Rapport de la Régie

**Suivi 2017 des évaluations des programmes
du Plan Global en Efficacité Énergétique (PGEÉ) de Gaz Métro**

29 décembre 2017

Figure 4. Évolution de la participation par type de chauffe-eau installé²⁸

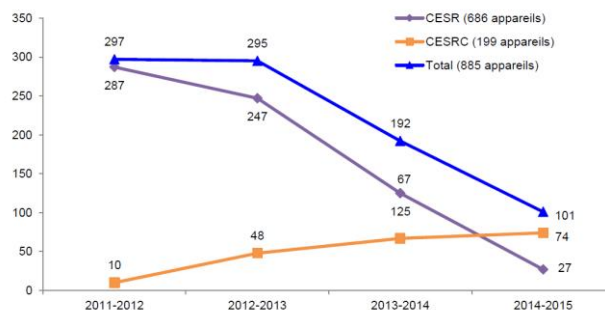
[80] Toutefois, la Régie constate que la participation liée aux chauffe-eau sans réservoir à condensation subventionnés depuis octobre 2015, soit les CESRC exclusivement, est en hausse depuis l'année où l'aide financière avait été réduite de 450 \$ à 250 \$ par appareil :

[83] La Régie s'attend à ce que Gaz Métro considère les aspects suivants, dans sa proposition des modifications aux aides financières du PE113, le cas échéant, dans le cadre du dossier tarifaire 2018-2019 :

- le fait que la participation au programme soit en hausse depuis que l'aide financière a été réduite de 450 \$ à 250 \$; et
- le fait que l'aide financière d'un programme en efficacité énergétique devrait diminuer au fur et à mesure que la technologie qu'il vise est adoptée par le marché et que ses coûts diminuent.
